第 507 回核燃料施設等の新規制基準適合性に係る審査会合  
日本原子力研究開発機構大洗研究所の廃棄物管理施設に係るコメント事項

【第 507 回核燃料施設等の新規規制基準適合性に係る審査会合コメント】

廃棄容器選定フロー図

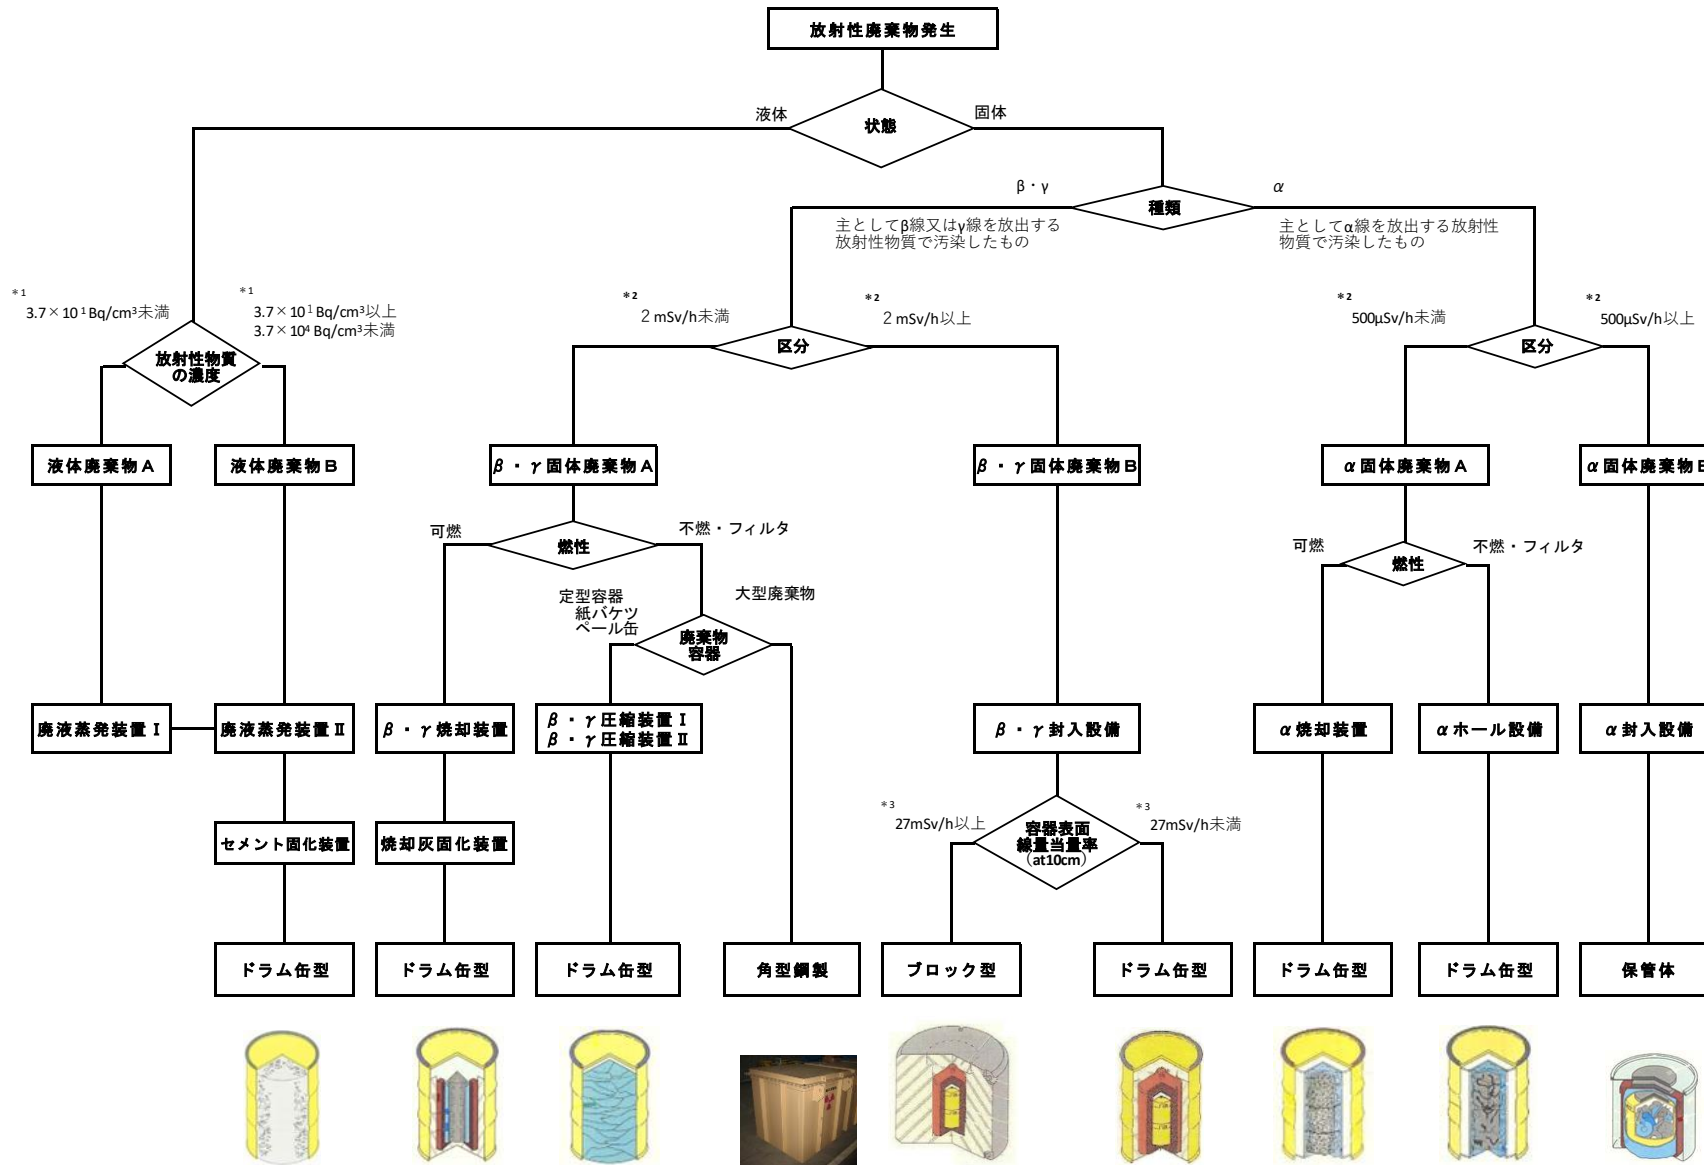
資料 139 頁 管理する廃棄物の性状を考慮した設計について、核種と線量と寸法を考慮して容器を選定していることが読み取れない。

廃棄物管理施設は、管理する放射性廃棄物の性状や線量に応じ、処理工程及び容器を選定し、落下による破損を考慮した十分な強度を有する容器（廃棄物パッケージ又は保管体）に収納し保管している。

保管に際しては、過積載による最下段に積載された容器の損壊のおそれがないよう、容器ごとに、安全性が確保できる適切な方法で定置している。

放射性廃棄物は、以下の区分ごとに仕分け容器に収納する（廃棄容器選定フロー図参照）。

- ・液体廃棄物及び固体廃棄物に分類する。
- ・液体廃棄物は固型化しドラム缶に封入する。
- ・固体廃棄物は、 $\beta \cdot \gamma$  固体廃棄物及び $\alpha$  固体廃棄物に分類する。
- ・ $\beta \cdot \gamma$  固体廃棄物は、容器の線量当量率に応じて $\beta \cdot \gamma$  固体廃棄物Aと $\beta \cdot \gamma$  固体廃棄物Bに分類する。
- ・ $\beta \cdot \gamma$  固体廃棄物Aはドラム缶に収納し、 $\beta \cdot \gamma$  固体廃棄物Bは線量に応じてコンクリートブロック又はドラム缶に収納する。また、 $\beta \cdot \gamma$  固体廃棄物Aのうちドラム缶に収納できない大型廃棄物は、角型鋼製容器に収納する。
- ・ $\alpha$  固体廃棄物は、容器の線量当量率に応じて $\alpha$  固体廃棄物Aと $\alpha$  固体廃棄物Bに分類する。
- ・ $\alpha$  固体廃棄物Aはドラム缶に収納し、 $\alpha$  固体廃棄物Bに保管容器に収納する。
